Vorlage Nr.: 2-BV/240/2021
Status: öffentlich
Geschäftsbereich: Bauverwaltung
Datum: 09.08.2021
Verfasser: Dietrich Carmen

Bebauungsplan Nr. 179 "Neubau Feuerwache westlich der B 471 alt"; Würdigung der i. R. d. Auslegung nach §§ 3 Abs. 1 und 4 Abs.1 BauGB eingegangenen Stellungnahmen und Freigabe für die öffentliche Auslegung nach §§ 3 Abs.2 und 4 Abs. 2 BauGB

Anlagen:
Lageplan(-pläne)

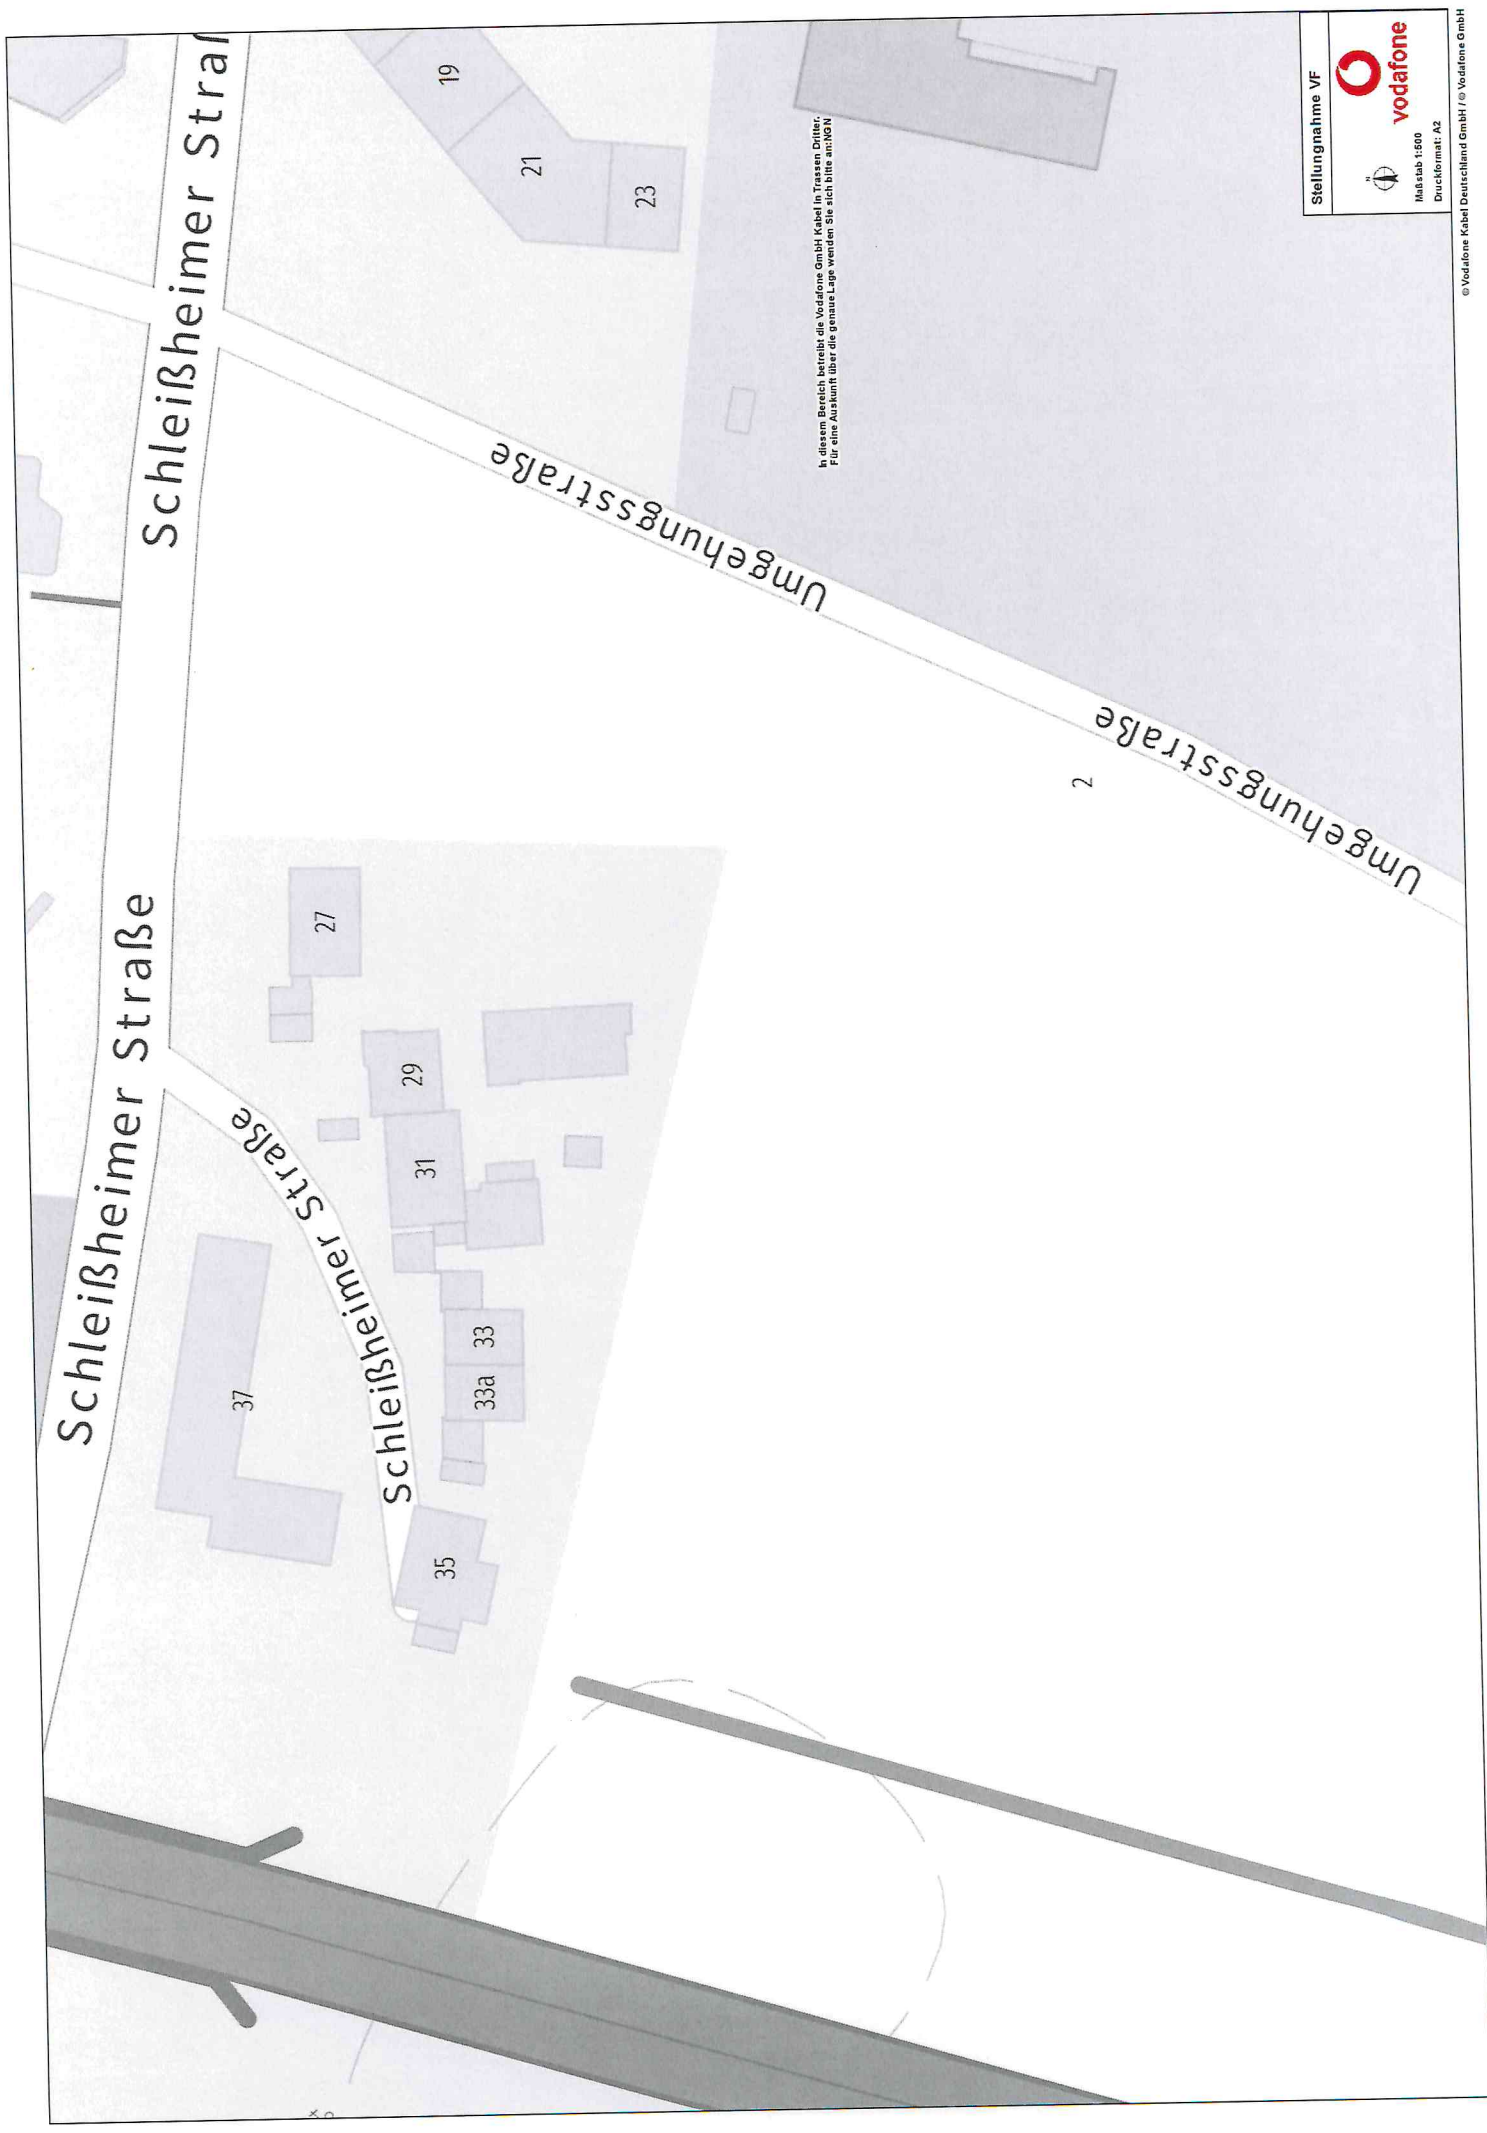
Im Planbereich befinden sich Telekommunikationsanlagen unseres Unternehmens, deren Lage auf den beiliegenden Bestandsplänen dargestellt ist. Wir weisen darauf hin, dass unsere Anlagen bei der Bauausführung zu schützen bzw. zu sichern sind, nicht überbaut und vorhandene Überdeckungen nicht verringert werden dürfen.

Sollte eine Umverlegung oder Baufeldfreimachung unserer Telekommunikationsanlagen erforderlich werden, benötigen wir mindestens drei Monate vor Baubeginn Ihren Auftrag an TDR-S-Bayern.de@vodafone.com, um eine Planung und Bauvorbereitung zu veranlassen sowie die notwendigen Arbeiten durchführen zu können.

Der Hinweis wird zu den im Planungsgebiet befindlichen Telekommunikationsanlagen wird zur Kenntnis genommen und im Rahmen der Bauausführung beachtet.

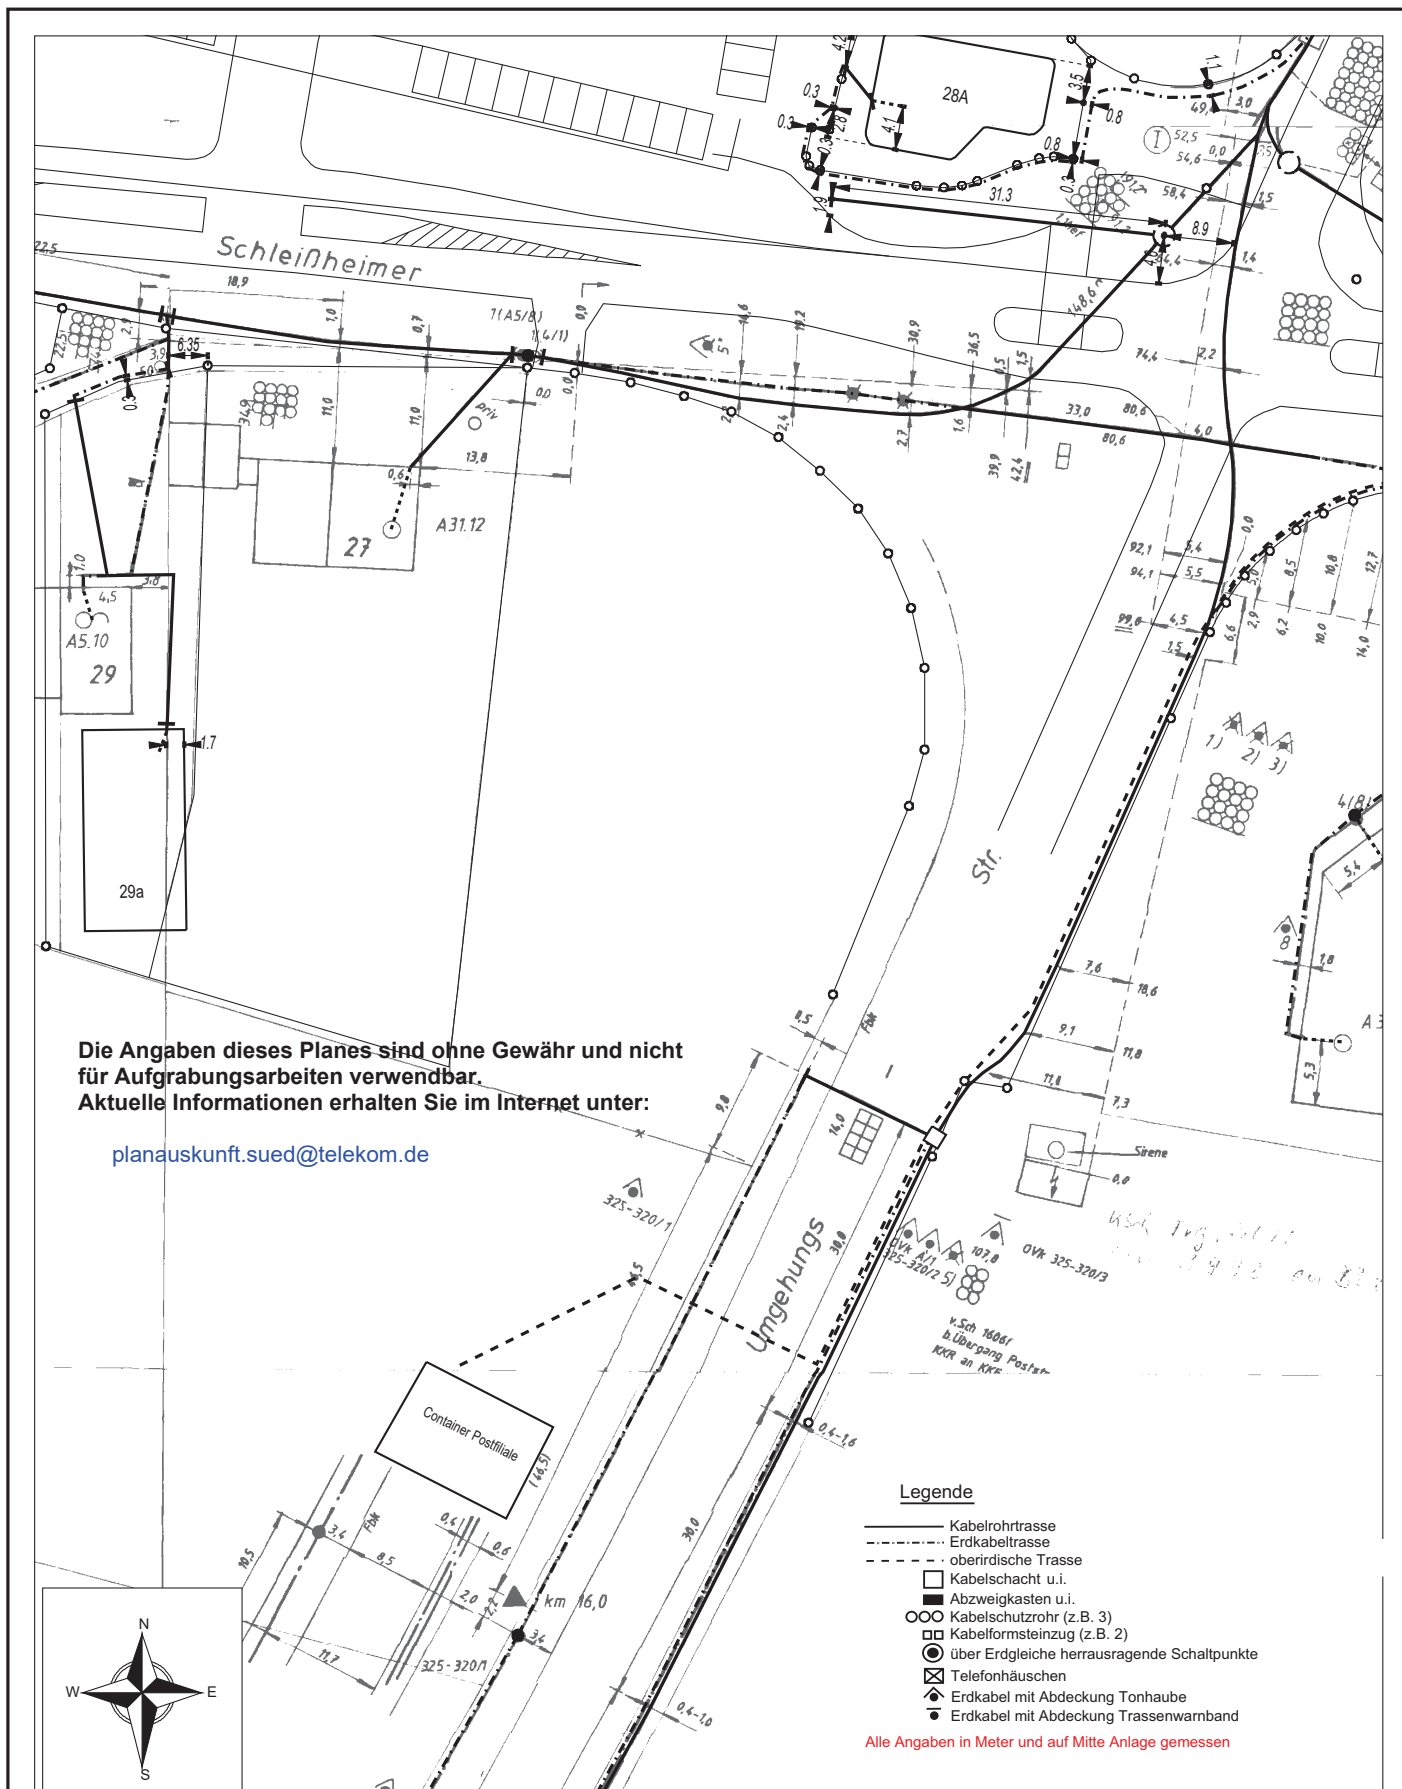
Hinsichtlich geplanter Baumpflanzungen ist das "Merkblatt über Baumstandorte und unterirdische Ver- und Entsorgungsanlagen" der Forschungsgesellschaft für Straßen- und Verkehrswesen, Ausgabe 1989; siehe hier u. a. Abschnitt 3 zu beachten. Wir bitten sicherzustellen, dass durch die Baumpflanzungen der Bau, die Unterhaltung und Erweiterung der Telekommunikationslinien nicht behindert werden.
